## **DIAGNOSTIC DE SECURITE INCENDIE**

### **FACULTE DE PHARMACIE – ILLKIRCH GRAFFENSTADEN**

N° Réf. : 421033/18609285/AF/07

Etabli le vendredi 5 mai 2023

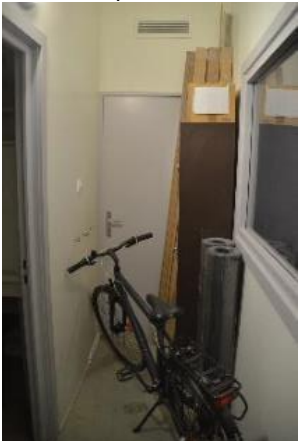
Situation géographique	Prises de vue	Commentaires
Extérieur Desserte (CO1 à CO5)	 <p>Virage Bât C/D</p>  <p>Accès bât D, E et G</p>  <p>La voie présente une largeur de 3,40m sur tout son parcours</p>	 <p>Surlargeur à créer pour faciliter l'accès des engins de secours</p> <ul style="list-style-type: none"> <li>■ <b>Talus et trottoirs à supprimer, remise à niveau et renforcement de la voie, bitumage, test de résistance à 80 N/cm<sup>2</sup> sur 0,20 m<sup>2</sup> au minimum.</b></li> <li>■ Aucune prescription réglementaire pour l'accès entre les bâtiments D et E, toutefois cette voie d'accès peut représenter un point stratégique d'attaque ou d'évacuation pour les services de secours.</li> </ul>
